*Ministero dell' Ambiente  
e della Tutela del Territorio e del Mare*

DIREZIONE GENERALE PER LE VALUTAZIONI  
E LE AUTORIZZAZIONI AMBIENTALI

DIVISIONE II – SISTEMI DI VALUTAZIONE AMBIENTALE

**OGGETTO: [ID VIP 4743] S.S. 309 "Romea" - Lavori di realizzazione della nuova rotatoria al km 45+900 in località Lovara nel Comune di Codigoro (Fe). Intervento n. 18 - Intersezione SS 309 e Via della Cooperazione. Valutazione preliminare ai sensi dell'art. 6, c. 9 del D. Lgs. 152/2006. Nota Tecnica**

**Figura 2:** Planimetria stato di fatto (a sinistra) e planimetria di progetto (a destra) (Fonte: Allegati alla Lista di

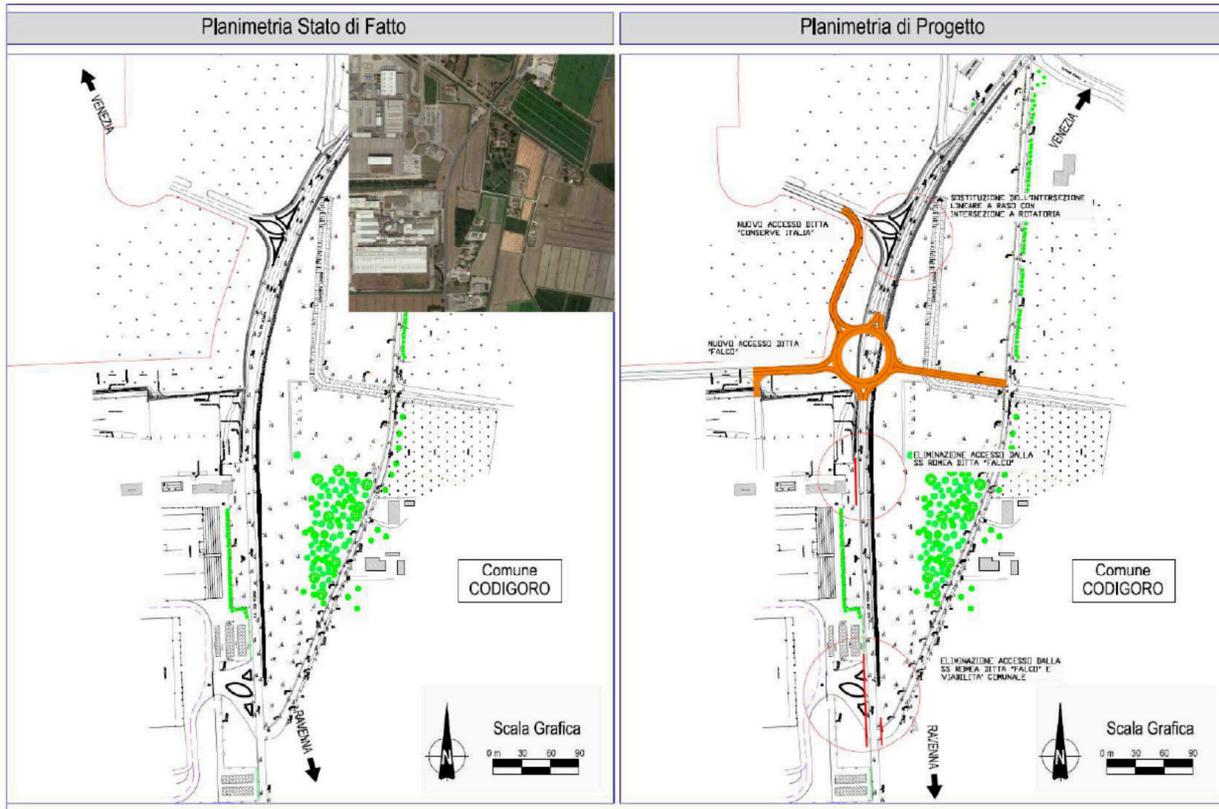
Secondo quanto riportato nella Lista di controllo, la soluzione progettuale proposta prevede la realizzazione di una rotatoria del tipo “convenzionale”, a due corsie di larghezza pari a 3,50 m e banchine laterali da 1,00 m, caratterizzata da un diametro esterno pari a 50 m e da un’isola centrale di diametro 32 m.

- Diametro esterno: 50 m;
- Diametro dell’isola giratoria: 32 m;
- Raggio esterno sulla linea della banchina: 24 m;
- Raggio interno sulla linea della banchina: 17 m;
- Larghezza anello di circolazione: 9,00;
- Pendenza trasversale anello di circolazione verso l’esterno: 2,5%;
- Larghezza banchine dell’anello di circolazione: 1,00 m.

Secondo quanto indicato dal proponente, per lo smaltimento delle acque meteoriche saranno realizzati nuovi embrici, di adduzione dell’acqua verso un fossetto di guardia al piede del rilevato, all’esterno della rotatoria. Verrà infine realizzato un nuovo impianto di illuminazione e nuove barriere guard-rail.

**Figura 4:** Distanza dell'intervento dalle Aree Natura 2000 (Fonte: Allegati alla Lista di controllo)

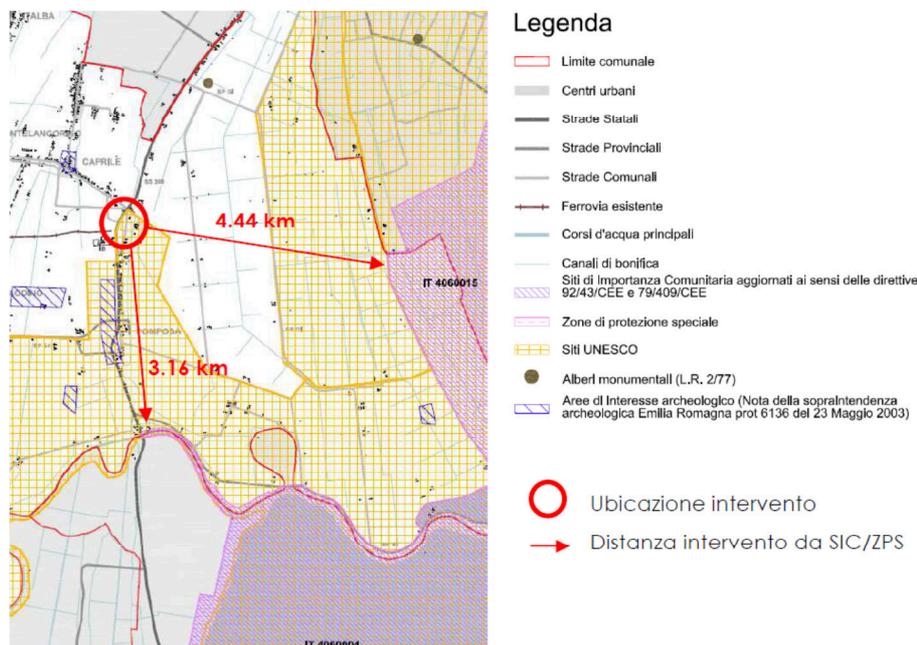
Con riferimento a “Riserve e parchi naturali, zone classificate o protette ai sensi della normativa nazionale (L. 394/1991), zone classificate o protette dalla normativa comunitaria (siti della Rete Natura 2000, direttive 2009/147/CE e 92/43/CEE)” e all’eventuale interferenza dell’intervento proposto con dette aree, nella “Lista di controllo” al punto “8. Aree sensibili e/o vincolate”, il proponente riporta che l’area di tutela naturalistica più vicina, il SIC ZPS “Valle Bertuzzi, Valle Porticino - Cannaviè” si trova ad una distanza di circa 3.160 m in direzione Sud dalla zona d’intervento, mentre a circa 4.440 m in direzione Est si trova il SIC ZPS IT 4060015 “Bosco della Mesola, Bosco Panfilia, Bosco di Santa Giustina, Valle Falce, La Goara”.

Nella documentazione elencata al punto 10 “Allegati della Lista di controllo”, il proponente ha allegato la “Relazione di non assoggettabilità alla procedura di Valutazione di Incidenza Ambientale”, secondo la quale “[...] risulta ragionevolmente verificato il criterio di cui al paragrafo 3 dell’art. 6 della Direttiva 92/43/CEE, che indica la non necessità della valutazione di incidenza per progetti ed interventi esterni ai confini SIC e ZPS per i quali non risultano possibili effetti significativi negativi sui siti della Rete Natura 2000 [...]”, confermando la “[...] non assoggettabilità del progetto a Valutazione di Incidenza [...]”.
